Eグループ [1/3] 場所を特定できる意見(外環本線)

Eグループ [2/3] 場所を特定できる意見(外環本線の周辺)

Fグループ [1/3] 場所を特定できる意見(外環本線)

Hグループ [1/3] 場所を特定できる意見(外環本線)

Hグループ [2/3] 場所を特定できる意見(外環本線の周辺)

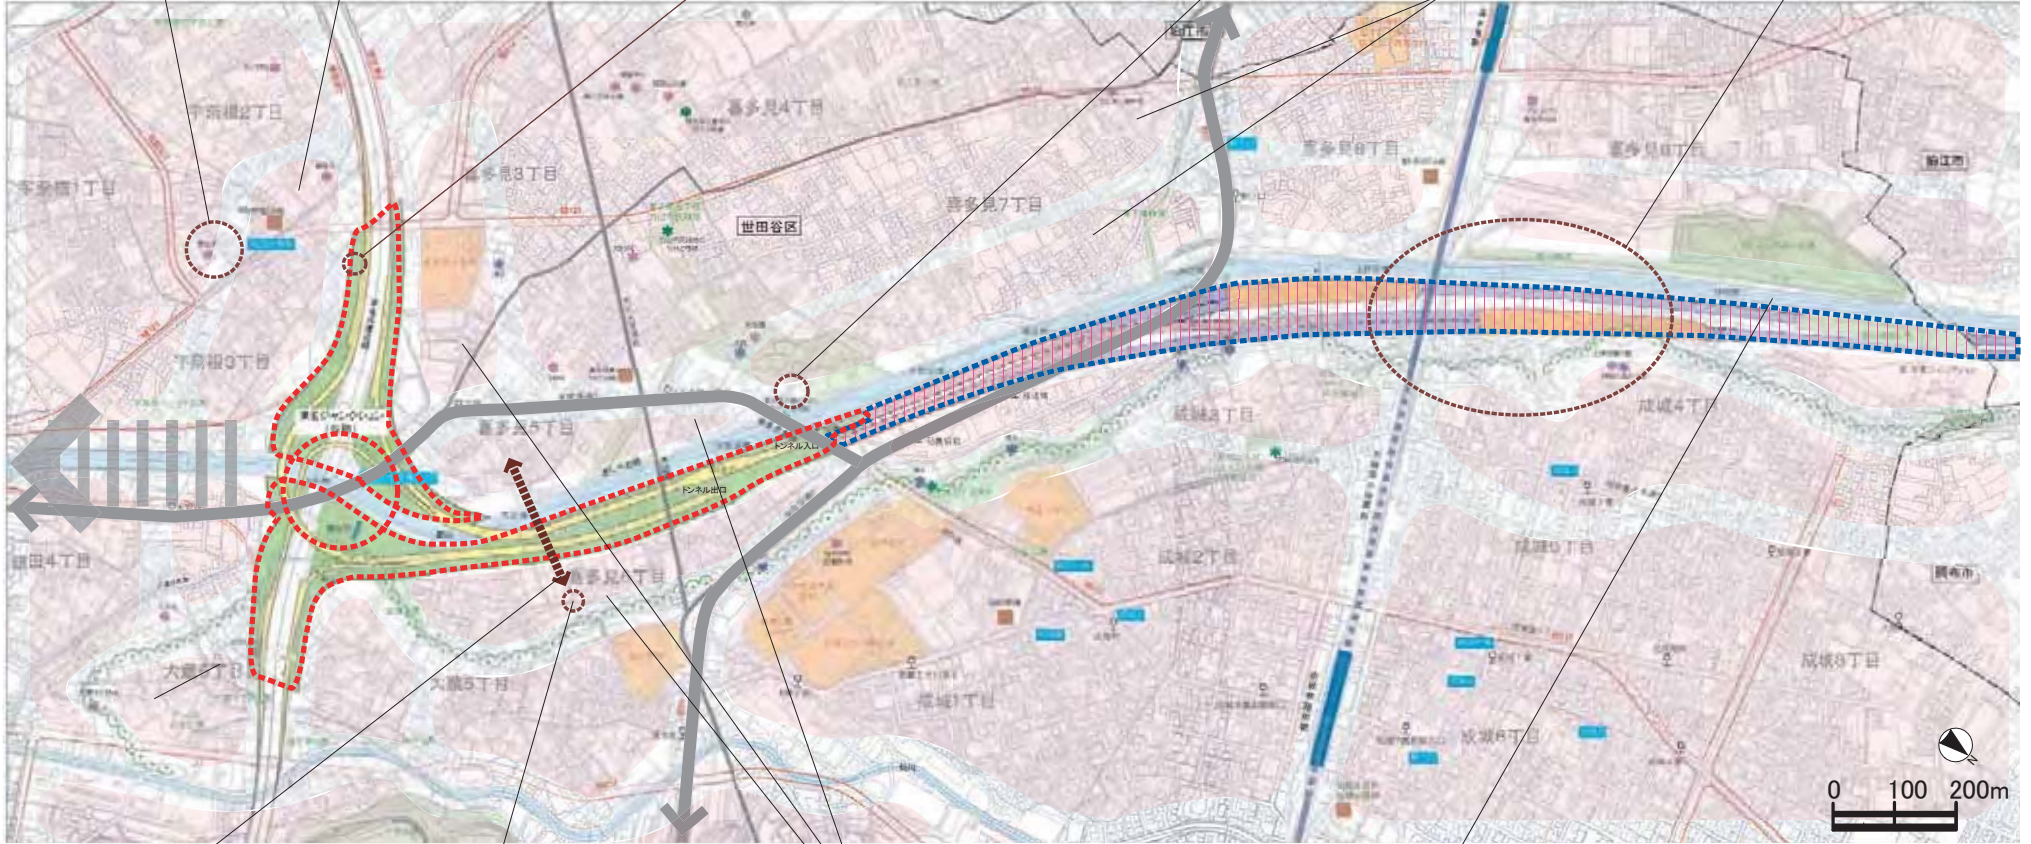
地下構造物によって地下水の水路が元の水路に繋がるか懸念される。繋がらなかつたら、井戸水が濁水する事が懸念され、災害時に飲料水として確保出来なくなることが懸念される。

宇奈根3丁目は井戸が多くあり、地下構造物による濁水が懸念され、災害時に井戸を利用できなくなることが懸念される。

東名ジャンクションが出来ることにより、高压線の線下補償や生産緑地の税金など不安なことが多く、生活設計が懸念される。
 現在農家を営んでおり、今回のジャンクション工事により、土地がなくなり農業が続けられなくなることが懸念される。
 現在の農地から大幅に土地が削られて、少しか残った場合、農業も出来ないし、売る事も出来なく生活の設計が懸念される。
 生産緑地で現在農業を営んでいるが、そこを手放す事により、農業をやめてしまう事になる。買い取り制度や代替地、税制上の措置などがどのようにしているのか懸念される。

次大夫堀公園脇の農地で、ジャンクションが出来ることにより街路灯の明かりの影響で、作物が育たなくなることが懸念される。また、「せたがやそだち」を作っている農家では、世田谷区内の学校や区民に野菜の供給が出来なくなることが懸念される。

地域施設や集う場所を増やしてほしい。
 コミュニティ施設等を計画するなど、地域コミュニティの活性化してほしい。
 喜多見4・5・6丁目の地域コミュニティが分断される事が懸念される。
 喜多見地域の地域振興に寄与する外環整備を期待する。

成城地域の地下水への影響が心配。
 成城地域を含め、ボーリング調査の箇所数を増やすなど、地下水の調査をもっと詳しくしてほしい。

大正橋がなくなる事による、地域動線である大蔵5丁目から多摩堤通りへのアクセスが分断される事が懸念される。

喜多見小学校と砧中学校の間の地域はかつては低湿地帯だったところで、トンネル工事を行うことで、大地震の際、液状化現象を起こす可能性が大きくなることが懸念される。

直線的な野川の改修工事や宅地化により、野川周辺の湧き水が少なくなってきたり、大規模な東名ジャンクション工事が始まることにより一層湧水が減る事が懸念される。
 野川周辺は、地下水の構造が毛細血管のように張り巡らされて、川底も湧水や沈水があるなど複雑である。そうした地下水は貴重な資源である。現在の環境影響評価書はボーリング調査なども不足しており、そうした複雑な地下水に配慮した評価結果ではない。地下水と地下構造物についてのボーリング調査の箇所数を増やすなど綿密な詳細な調査を期待する。
 野川の川底についての具体的な調査結果を知りたい。
